COMMISSION ROYALE DES MONUMENTS ET DES SITES
KONINKLIJKE COMMISSIE VOOR MONUMENTEN EN LANDSCHAPPEN

N/Réf. : AUD30009_AUD30010 **AUDERGHEM. Jardin Massart, Parc Bergoje, Parc Ten Reuken et Parc Seny**
AUD30018_AUD30007 (=Jardin Massart classé comme site, Parc Bergoje inscrit comme site sur
711_NAT la liste de sauvegarde)
Gest. : MB/TB-BC **PLAN GESTION NATURE :** Les projets de plans de gestion des stations
Corr: Emilie André **Natura 2000 relevant de la ZSC I : « La Forêt de Soignes avec lisières et
domaines boisés avoisinants et la Vallée de la Woluwe » : Jardin Massart,
Parc Bergoje, Parc Ten Reuken et Parc Seny – 1^{ère} lecture**

Avis de la CRMS

Le Roodkloosterbeek, au sein du Bergoje. Photo : A. de Ville de Goyet ©urban.brussels

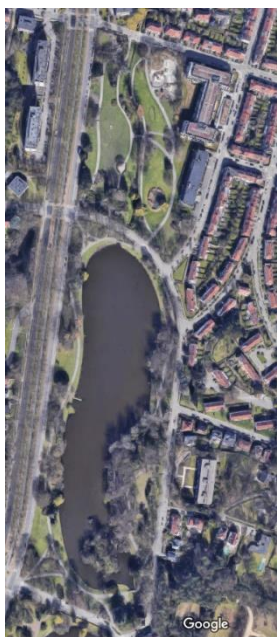
Les mesures proposées par le PGN se font dans la continuité de la gestion qui est déjà effectuée par le gestionnaire du parc. Un projet de mise à ciel ouvert du Roodkloosterbeek jusqu'au collecteur de la Woluwe, à hauteur de la rue Jacques Bassem, est envisagé par Bruxelles Environnement. Ce projet impacte très légèrement les aménagements ouverts à l'ouest du parc. Cependant, ceux-ci n'ont pas justifié l'inscription du parc sur la liste de sauvegarde. La CRMS estime donc qu'il n'y a pas d'interventions qui modifient substantiellement les caractéristiques paysagères du site et elle est favorable aux propositions.
